**AVIS RELATIF À LA PROTECTION
CONTRE LES EVENTUELS EFFETS NOCIFS ET NUISANCES
PROVOQUÉS PAR LES RAYONNEMENTS NON IONISANTS
GÉNÉRÉS PAR DES ANTENNES ÉMETTRICES STATIONNAIRES**

Commune : LIEGE - Exploitant : ORANGE

Référence exploitant : 120L1_1 / 32120L1_1 / 42120L1_1 / 52120L1_1

Rapport n° 3499 / 2025

Figure 2 : Vue en plan des installations d'antennes dans un rayon de 300 mètres autour de l'installation faisant l'objet de la demande d'avis

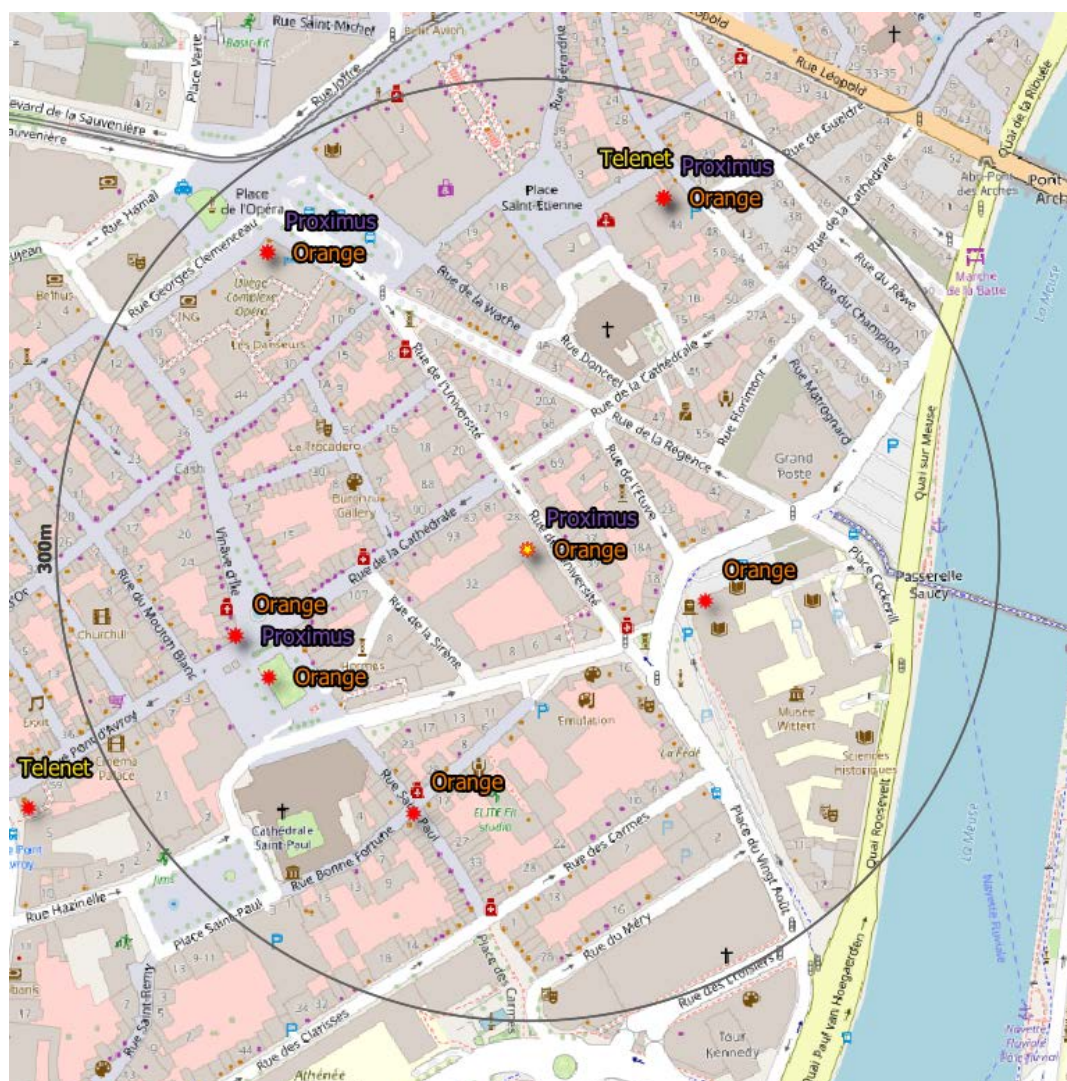
- il y a au plus 4 installations d'antennes émettrices stationnaires présentes dans la zone d'évaluation de 300 mètres de rayon représentée dans la figure 2, y inclus l'installation référencée dans le paragraphe 2 : la limite cumulative définie à l'article 4, §2 du décret est nécessairement respectée dans les lieux de séjour à l'intérieur de la zone d'évaluation de 300 mètres de rayon ;

- b) il y a exactement 5 installations d'antennes émettrices stationnaires présentes dans la zone d'évaluation de 300 mètres de rayon représentée dans la figure 2, y inclus l'installation référencée dans le paragraphe 2 et il existe, pour 3 ou 4 de ces installations, un avis attestant le respect de la limite abrogée de 3 V/m : la limite cumulative définie à l'article 4, §2 du décret est nécessairement respectée dans les lieux de séjour à l'intérieur de la zone d'évaluation de 300 mètres de rayon ;

- c) dans tous les autres cas, il a été vérifié que la limite cumulative définie à l'article 4, §2 du décret n'est pas dépassée dans les lieux de séjour sur base du nombre d'installations localisées dans la zone d'évaluation de 300 mètres de rayon représentée dans la figure 2, de leur localisation ainsi que des données inscrites dans la figure 1 et au paragraphe 4 du présent avis et dans les avis attestant le respect de la limite par installation ou de la limite abrogée de 3 V/m relatifs aux autres installations reprises dans la figure 2.

Compte tenu des considérations ci-dessus, il apparaît que l'intensité du rayonnement électromagnétique généré, dans les lieux de séjour situés dans un rayon de 300 mètres autour de l'installation référencée dans le paragraphe 2, par l'ensemble des antennes émettrices stationnaires de l'ensemble des exploitants du même site d'antennes émettrices stationnaires respecte la limite fixée à l'article 4, § 2 du décret.
